4　クラッチ

変更概要

トヨタ　セリカ修理書／追補版（品番 62331，1990 年 8 月発行）の内容に下記の項目を追加しました。
1　クラッチペダルの高さ調整基準値

高さおよび遊び調整

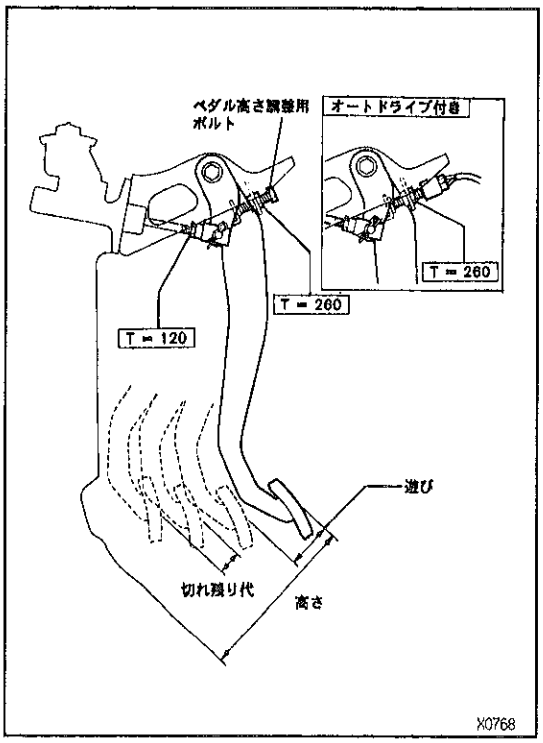
1　ペダル高さ調整

基準値　（フロアパネル上面から）

157.6～167.6mm（4WD 車）

153.4～163.4mm（除く 4WD 車）
